VYSVĚTLENÍ ZADÁVACÍ DOKUMENTACE Č. 3

Název veřejné zakázky: **Přístavba MŠ Lhotky**
Identifikační údaje o zadavateli
Název: Město Velké Meziříčí
Sídlo: Radnická 29/1, 594 13 Velké Meziříčí
IČO: 002 95 671
Veřejná zakázka podle předmětu: Veřejná zakázka na stavební práce
Forma zadávacího řízení: Zjednodušené podlimitní řízení

5. Zvýšený betonový sokl (práh)

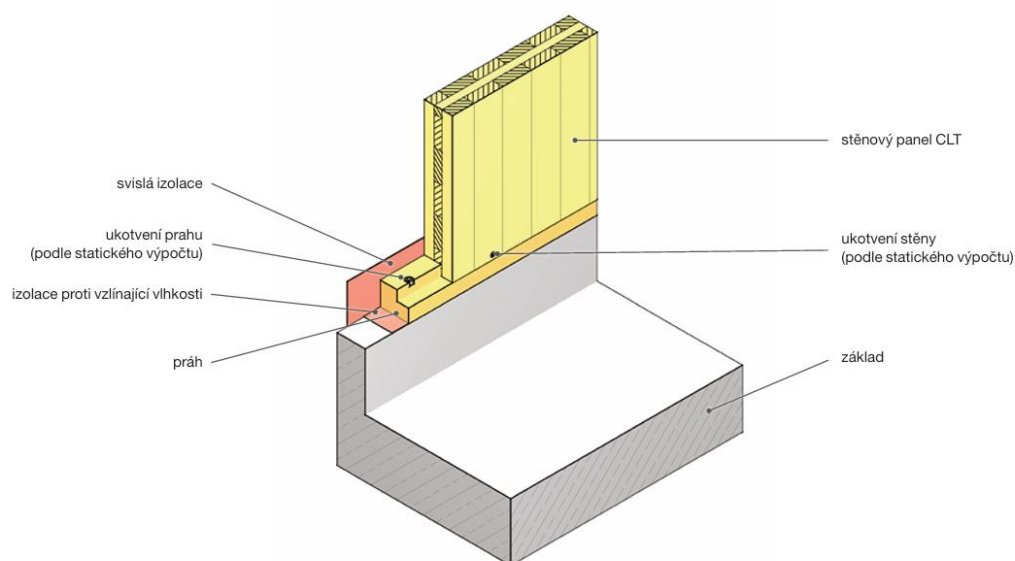
Žádáme o revizi zemních izolací.

Dle technické zprávy - asfaltová:

„Stavba je na úrovni ŽB desky hrubé podlahy bude izolována dvojitou vrstvou hydroizolace celoplošně natavovanou na betonovou desku s penetračním nátěrem. V prostupech instalací deskou utěsnit prostupy průchodkami a zalitím asfaltovým tmelem. Hydroizolace stavby bude zároveň sloužit jako izolace proti pronikání radonu z podloží – střední radonový index stavby“.

V řezu je pouze hydroizolace, izolace proti radonu-PVc -Fólie.

V soupisu prací a dodávek je uvedena položka_ Izolace proti zem.vlhkosti fólií, ochr.text.,vodor., fólie PVC tl.1,0 mm).Tato položka zahrnuje folii, textilií podkladní a ochranné vrstvy. Nejsou ale nikde blíže specifikované.

Žádáme tedy o revizi a přesnou skladbu a typ izolací.

2xSBS modifikovaný asfaltový pás s nosnou vložkou tkanou ze skleněné tkaniny (200g/m2). Pás je na horním povrchu opatřen jemným separačním posypem. Na spodním povrchu je opatřen separační PE fólií. Tloušťka 2x4mm. Pro překrytí svarů.

- penetrace-asfaltová emulze
